**Na základe doručenej žiadosti o vysvetlenie, Vám verejný obstarávateľ poskytuje informáciu o vysvetlení súťažných podkladov:**

**Aktualizovaný Výkaz výmer verejný obstarávateľ zverejňuje v dokumentoch zákazky pod názvom: „Zadanie – Revízia 1 – Obnova a modernizácia objektu CUŠ pri SPU v Nitre. xlsx“**

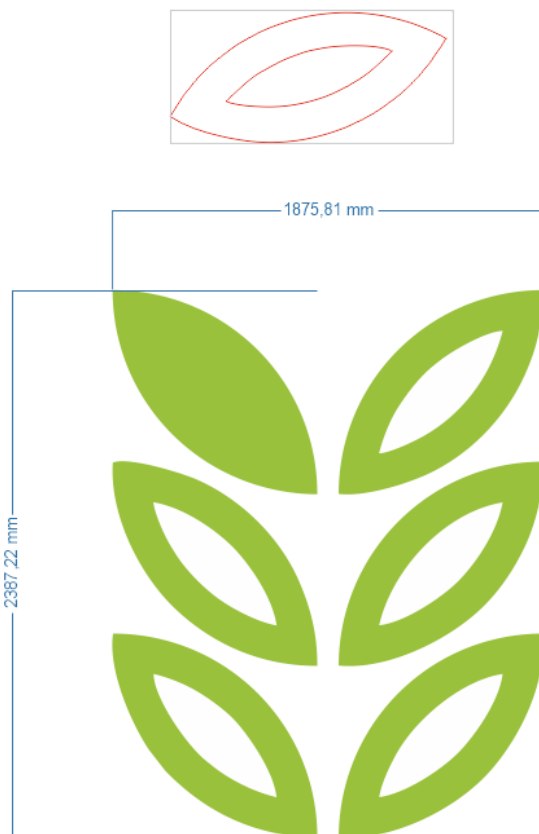
4. Žiadame verejného obstarávateľa o doplnenie bližšej špecifikácie loga, ktoré má byť súčasťou predloženej cenovej ponuky, nakoľko v aktuálnej projektovej dokumentácii sa nenachádza žiadna informácia o vzhľade a type loga.

***2x Logo s nástrekom ,PVC biele FOREX,2cm, 187x238cm***

***20mm PVC biele 1x***

***-brúsenie + striekanie 2x nástrek 1 farby 1x***

***-akrylátová fasádna farba, RAL 1x***

***-papierová šablóna na výrobu 1x***

***-dištančná úchytka 22mm, click systém 36x***
